Associazione di promozione sociale
"LA PORTICELLA"

Ai sensi dell'art 24 comma 4 del D. Lgs. 152/2006 si inviano le osservazioni relative all'impianto pilota geotermico denominato Castel Giorgio così come definito dall'art. 9 del D. lgs. n. 28 del 03/03/2011, da realizzarsi in Provincia di Terni, nel Comune di Castel Giorgio. Scadenza delle osservazioni 20/12/2013

Osservazioni relative al progetto ITW-LKW la cui sintesi non tecnica è esposta nel Sito Internet del Ministero all'Ambiente, come qui sotto indicato.

Opera: Impianto Pilota Geotermico di Castel Giorgio (TR)

1 - FORMAZIONE DELLA CALDERA

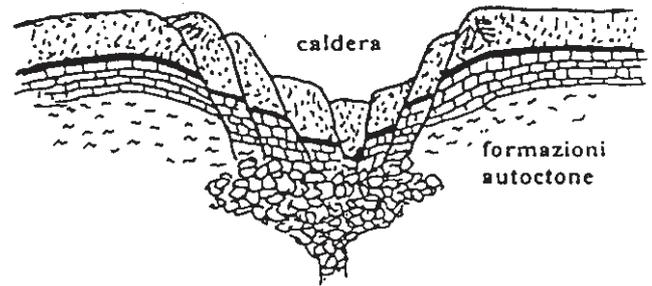
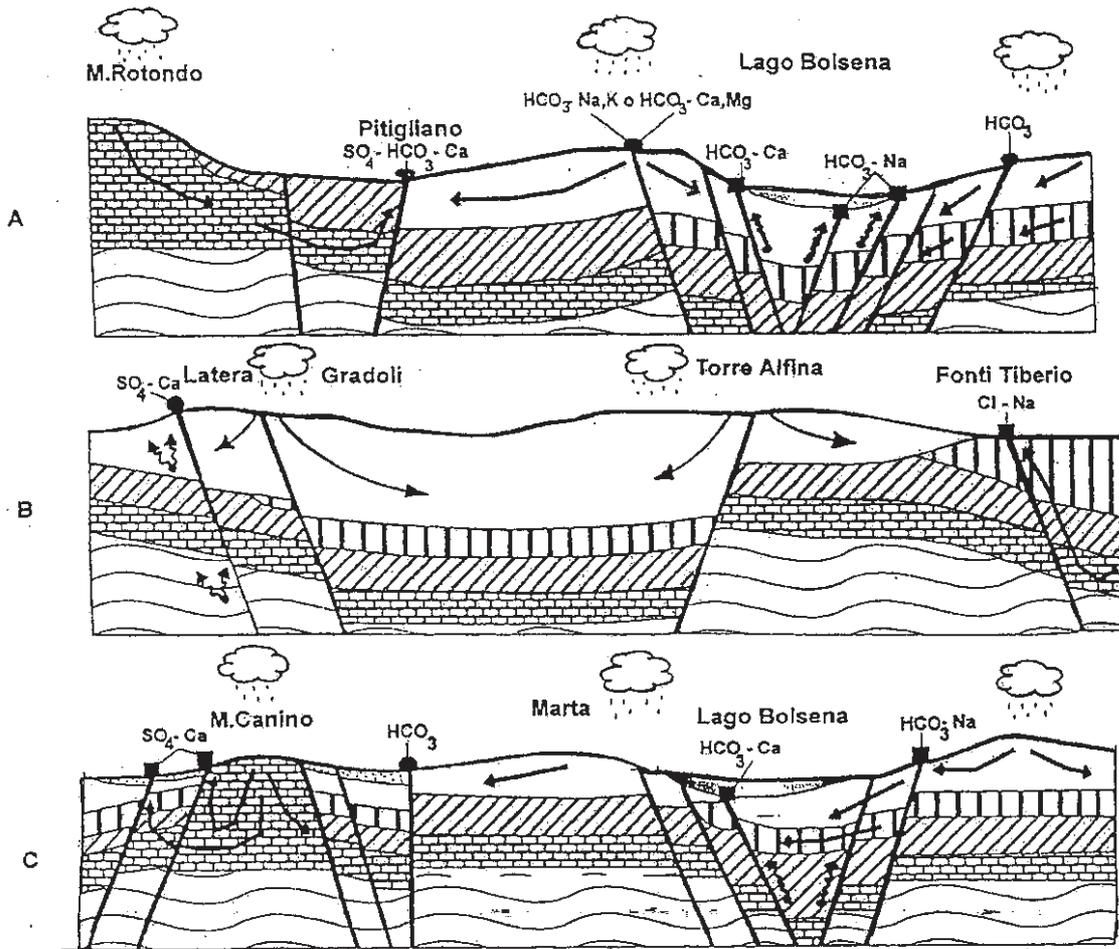
Come noto le nostre zone erano coperte dal mare ed emersero 2 milioni di anni fa. Circa 600.000 anni fa ebbe inizio una intensa attività vulcanica che scavò una grande cavità sotterranea detta camera magmatica la quale, sotto il peso dei materiali vulcanici accumulatisi in superficie, crollò formando una conca. In essa si accumulò l'acqua piovana che dette origine al lago (1).

4 – SCHEMA DELL'IMPIANTO GEOTERMICO

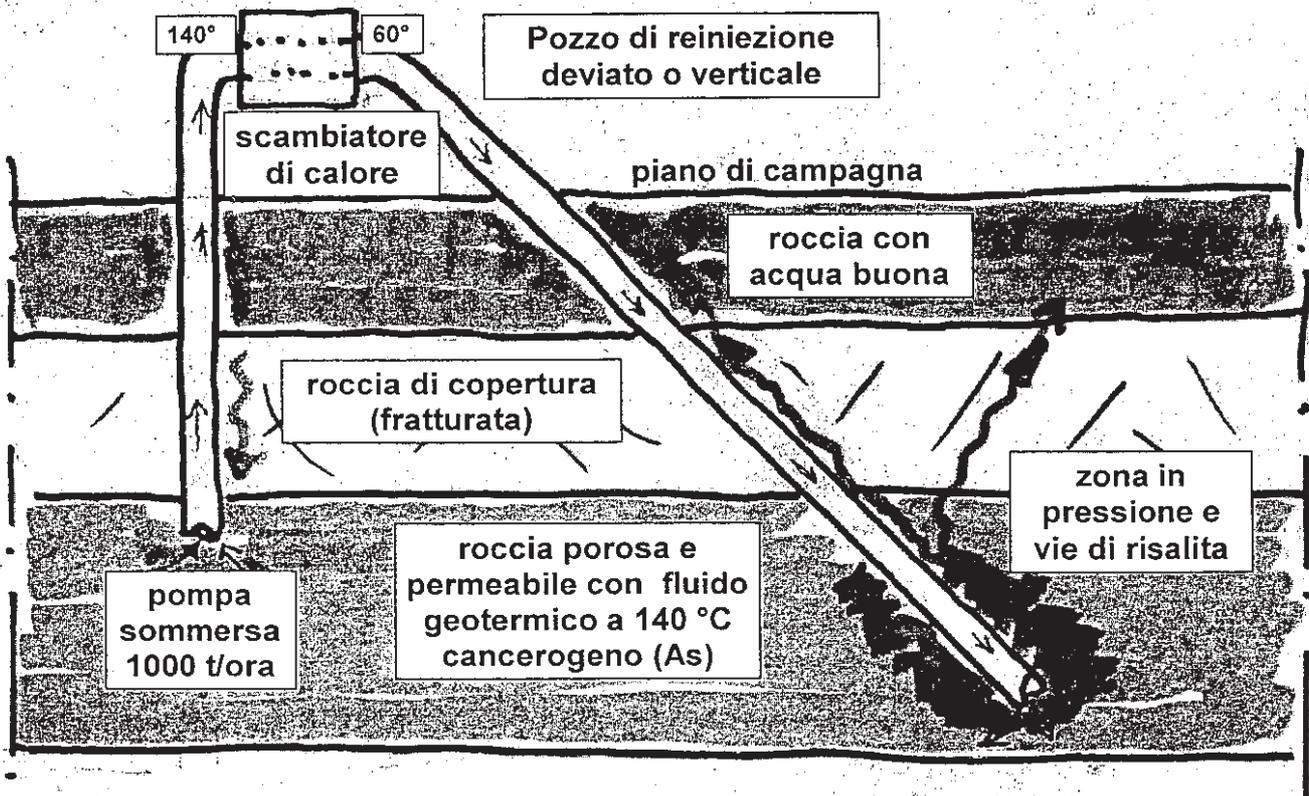
Schematicamente i pozzi di produzione e di reiniezione attraversano in successione la falda superficiale acquifera, lo strato di copertura e infine raggiungono la falda geotermica a 1000 - 2500 metri. (4). Lo strato di copertura separa la falda superficiale di acqua "buona", da quella geotermica. Attualmente le numerose fratture presenti nella copertura costituiscono potenziali vie di risalita, ma sono generalmente inattive perché con il trascorrere di tempi geologici si è creata una situazione di equilibrio fra i fluidi che rimangono stabilmente nelle rispettive falde, a parte le occasionali sorgenti termali.

In particolare con la reiniezione lo stato di equilibrio viene alterato attorno alla scarpa della tubazione di reiniezione dove si crea la sovrappressione necessaria per disperdere nella roccia calcarea il fluido geotermico iniettato. La sovrappressione spinge il fluido nella roccia calcarea, ma allo stesso tempo lo spinge inevitabilmente nelle fratture sovrastanti della copertura che diventano una facile via di risalita verso la falda superficiale utilizzata per alimentare la rete potabile.

Carta Idrogeologica

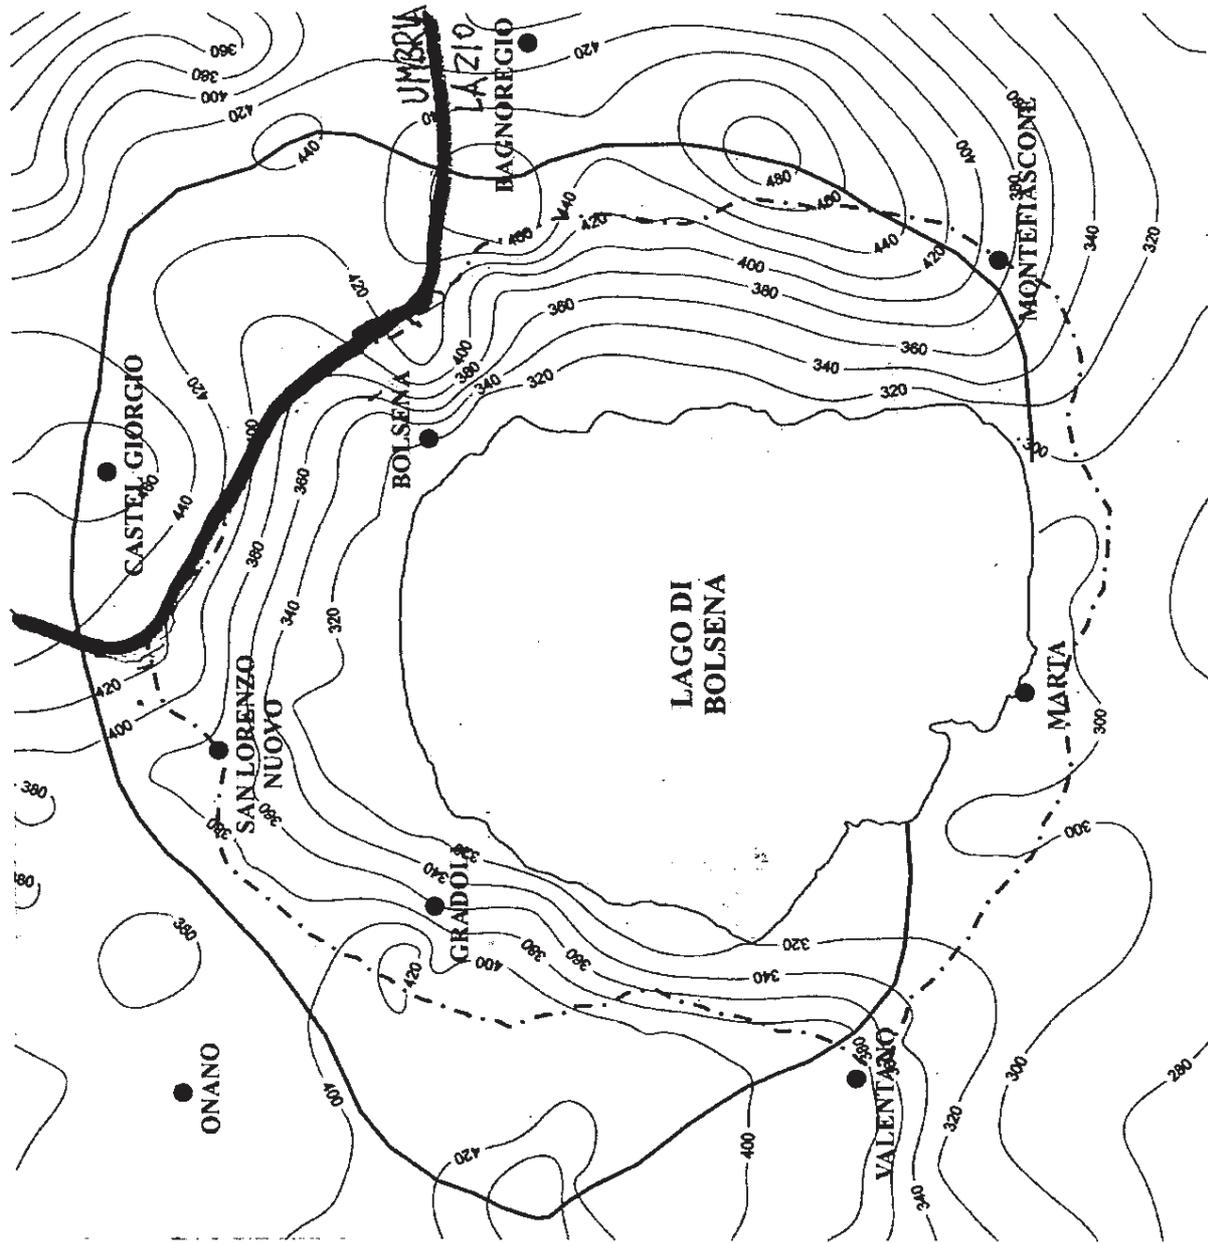
Il lago di Bolsena è la parte affiorante di una grande falda acquifera contenuta da spartiacque sotterranei che delimitano il bacino idrogeologico e che nel settore nord si estende oltre Castel Giorgio (5). Nella parte periferica di detto bacino il livello dell'acqua nei pozzi è di oltre 400 metri s.l.m. come indicato dalle isopieze, mentre il lago si trova a 305 m. Vi è quindi un continuo deflusso ipocentrico di acqua dal bacino idrologico verso il lago e da questo verso l'emissario Marta. L'inquinamento da arsenico della falda di acqua buona, anche in zone lontane come Castel Giorgio, comporterebbe nel tempo un aumento del contenuto di arsenico nel del lago.

Carta della densità dei prelievi idrici totali

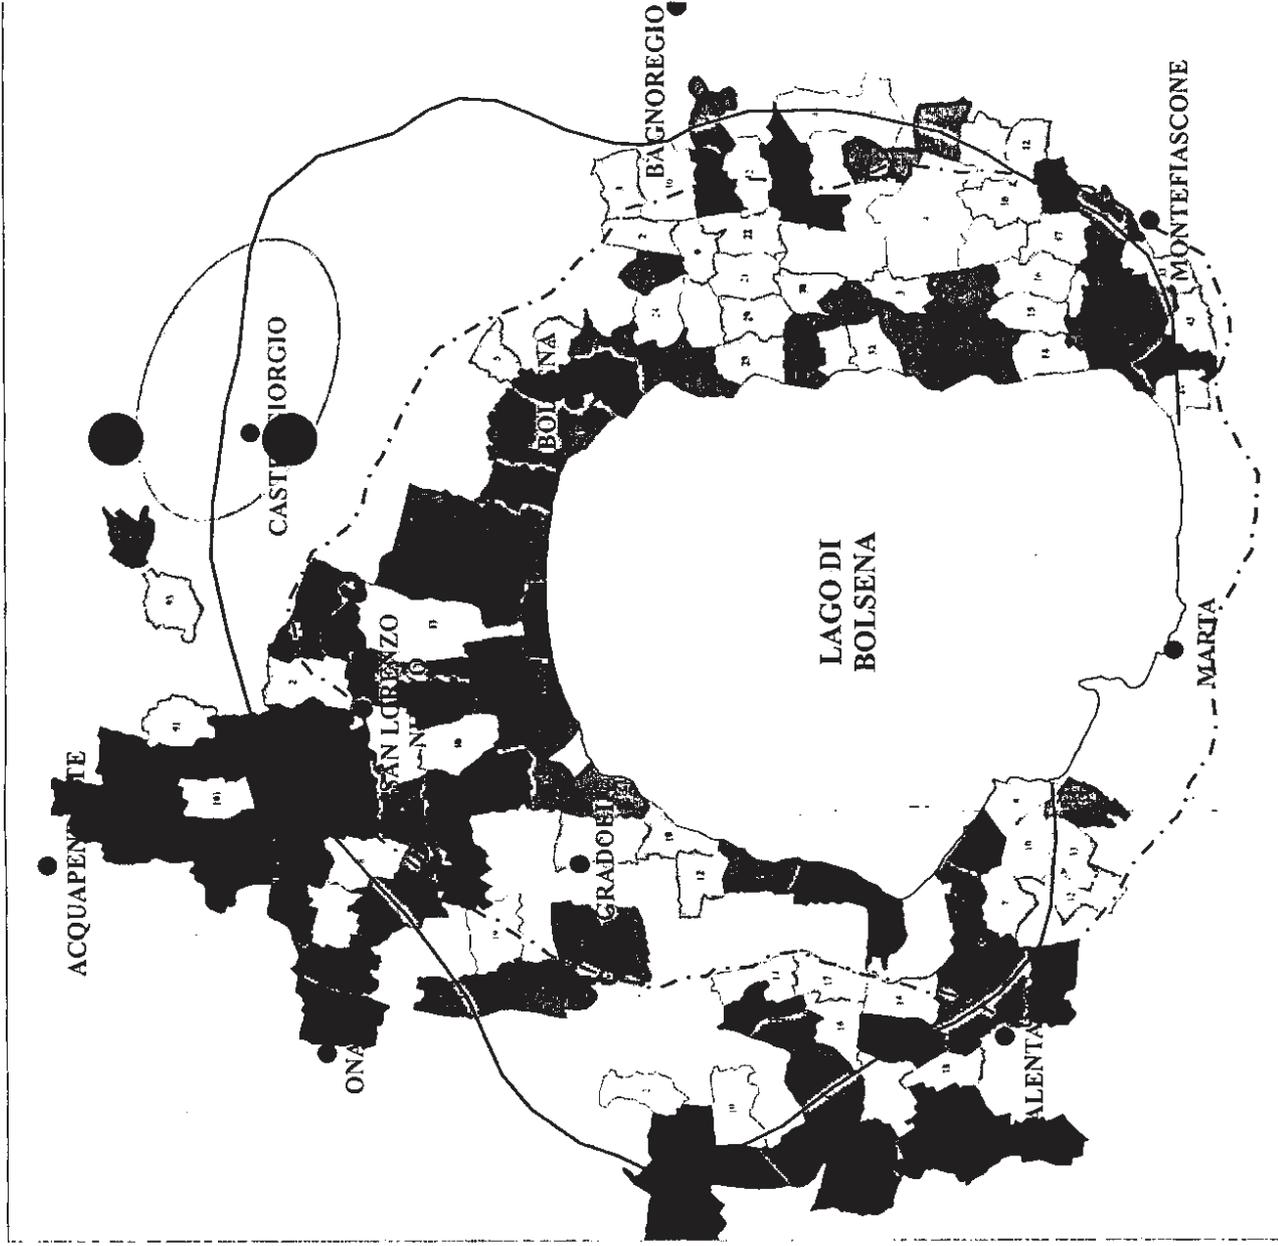
L'impianto geotermico della ITW mette a rischio non solo la rete potabile che attinge direttamente dalla falda (6), ma pregiudica anche la futura possibilità di diluire il contenuto di arsenico della rete potabile.
